Inspectie verslag bij verkoop van een huishoudelijk elektrische installatie

Straatnaam Heirweg
Huisnummer 160
Busnummer
Postcode 9270
Gemeente Laarne
Land Belgium

Aard onderzoek: Controlebezoek van een huishoudelijke installatie volgens (KB 08/09/2019) - AREI Boek 1- 6.5. en 4.2.4.3

Afbeelding schakel- en verdeelbord

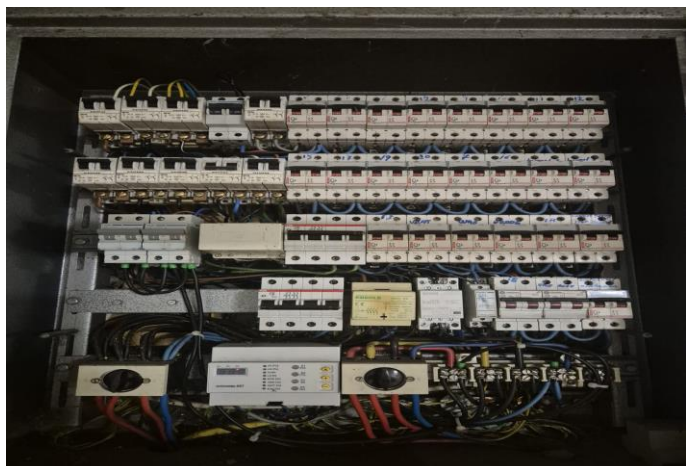
15.02 De aanduiding van de stroombanen en/of apparatuur, aansluitklemmen, enz dient aangebracht of vervolledigd te worden. (Boek 1 Onderafdeling 3.1.3.1. en 3.1.3.3.A. en 5.1.6.1)

15.09 De genakbare, naakte onder spanning staande delen zijn onvoldoende afgeschermd. (Boek 1 Afdeling 5.1.4. en 4.2.2.3.)

15.13 De nominale spanning dient duidelijk vermeld te worden op een oordeelkundig gekozen plaats. (Boek 1 Onderafdeling 3.1.3.3.)

15.05 De deur en/of afschermplaat van het schakelbord dient (terug)geplaatst worden. Aanraking van onder spanning staande delen mogelijk. (Boek 1 Afdeling 5.1.4. en 4.2.2.3.)
